## 改善箇所説明図

### 不具合内容

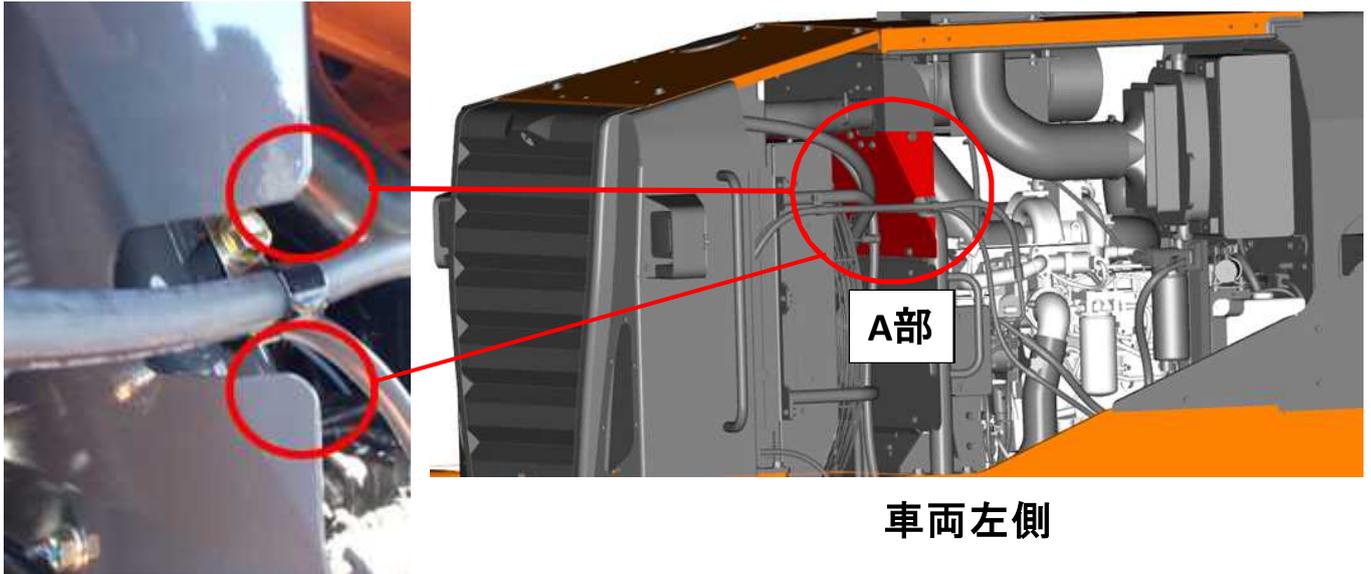
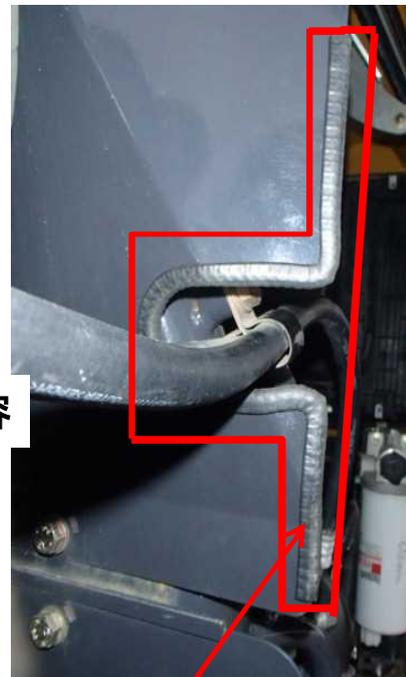
正規品の場合(A部拡大)

不良品の場合(A部拡大)

エンジンルーム内の隔壁プレートにおいて、製造工程が不適切なため、当該プレート端部の角部除去処理がされてそのため、整備作業(配索されているホースの交換など)に作業員が角部に接触し、負傷するおそれがある。

市場対策内容

トリムゴムカバーを取付ける

は追加部品

全車両、隔壁プレート端部にゴム製のカバーを取付ける。
